柳城县绿色食品加工及冷链物流设施建设项目（地块二）调整规划总平面图

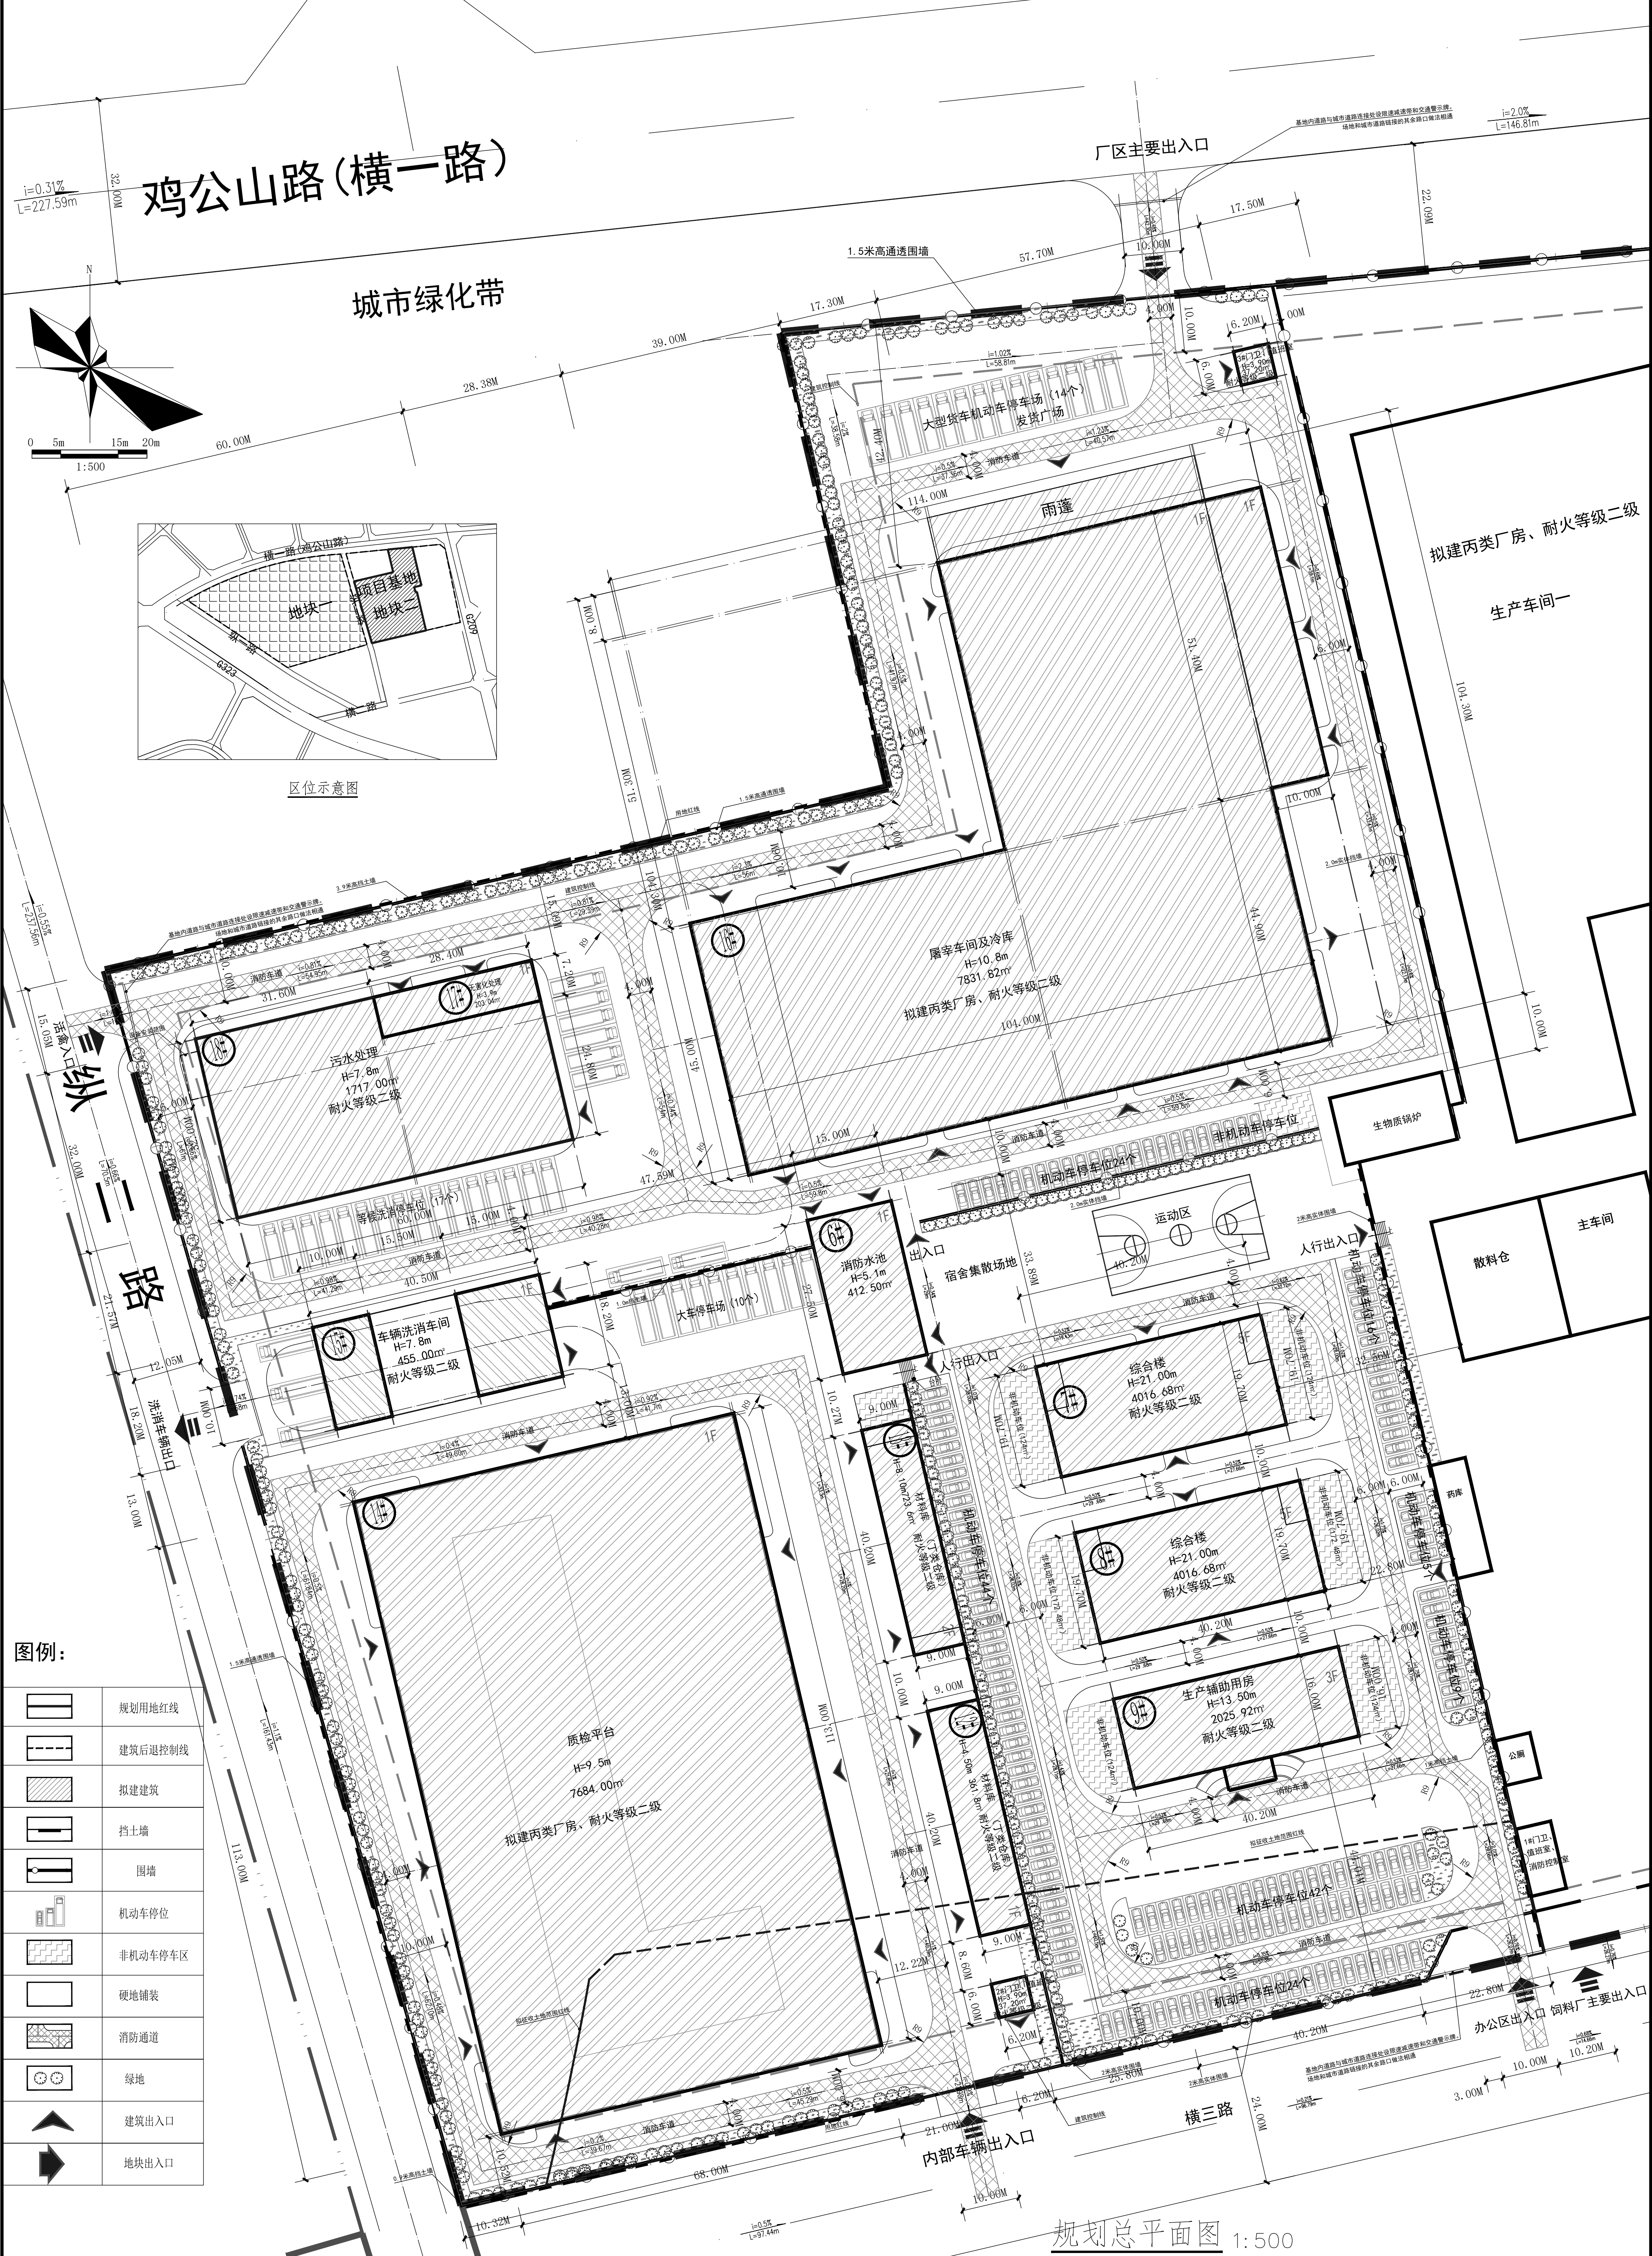
- 注：围墙设在用地红线内，其中围墙退让规划道路红线不小于2.0米，设置于城市绿化带后侧。
- 规划总平面图调整说明：
- 项目名称与用地性质不变。
 - 项目用地面积调整：由原总图用地面积的85787.62m²，约合128.68亩，调整为52171.76m²，约合78.26亩，减少了33615.86m²，合计约50.42亩。
 - 项目建设规模调整：原有建设规模共有18个建筑单体及3个门卫室，6个大筒仓，6个小筒仓，调整为11个建筑单体及2个门卫室。建设功能：取消了原有的饲料生产部分的建筑功能及配套设施功能。
 - 建筑面积指标调整：1) 总建筑面积由原有的46108.00m²调整为29522.44m²，减少16585.56m²；2) 总计容建筑面积由原来的72186.42m²调整为44333.46m²，减少27852.96m²；3) 建筑总占地面积由原来的34477.79m²调整为21187.52m²，减少13290.27m²；4) 密度由40.19%调整为40.61%，增加0.42；5) 容积率由原来的0.84调整为0.85，增加0.01；6) 机动车总停车位由230辆调整为191辆，减少39辆；7) 非机动车停车位由915辆调整为590辆，减少325辆。
 - 建筑单体建筑面积未做调整，建筑单体楼号未做调整，仅建筑单体名称由调整：(6#)消防水池调整为6#消防水池、(7#)1#综合楼调整为7#综合楼、(8#)2#综合楼调整为8#综合楼、(9#)生产辅助用房调整为9#生产辅助用房、(12#)材料库调整为12#材料库、(13#)材料库调整为13#材料库、(14#)质检平台调整为14#质检平台、(15#)车辆清洗调整为15#车辆清洗、(16#)屠宰车间及冷库调整为16#屠宰车间及冷库、(17#)无害化处理调整为17#无害化处理、(18#)污水处理调整为18#污水处理。其余原有单体本次调整中已取消。
 - 调整内容指标以经济技术指标表为准。建筑位置定位近3#门卫室有所调整，其余建筑定位不做调整。

总技术经济指标一览表(调整后指标表)						
项目	单位	建筑面积	计容面积	建筑占地	建筑属性	建筑状况
规划总用地面积	m²	52171.76				
总建面	m²	29522.44	44333.46	21187.52		
仓库及厂房	m²	16386.76	24196.78	18636.16		
6#消防水池	m²	412.5	412.5	412.5		拟建
13#材料库	m²	723.6	723.6	361.8	丁类仓库	拟建
14#质检平台	m²	7684	15368	7684	丙类厂房	拟建
15#车辆清洗	m²	455	455	455	丙类厂房	拟建
16#屠宰车间及冷库	m²	7831.82	14958.84	7641.02	丙类厂房	拟建
17#无害化处理	m²	203.04	203.04	203.04	丙类厂房	拟建
18#污水处理	m²	1717	1717	1717	丙类厂房	拟建
办公、配套生活服务、生产服务设施	m²	10133.68	10133.68	2381.36		
7#综合楼	m²	4016.68	4016.68	791.94	丙类配套设施	拟建
8#综合楼	m²	4016.68	4016.68	791.94	丙类配套设施	拟建
9#生产辅助用房	m²	2025.92	2025.92	405.18	丙类配套设施	拟建
28#门卫、值班室	m²	37.2	37.2	37.2	丙类配套设施	拟建
28#门卫、值班室	m²	37.2	37.2	37.2	丙类配套设施	拟建
办公、配套生活服务、生产服务设施占地面积	m²	2381.36				
办公、配套生活服务、生产服务设施建筑面积	m²	10133.68				
计容建筑面积	m²	44333.46				
首层建筑基底面积	m²	21187.52				
容积率		0.85				
建筑密度	%	40.61%				
机动车总停车位	个	191				
普通停车位	个	171				
充电桩停车位	个	20				
非机动车位	个	560				
最大层数	层	5				
最大高度	米	21
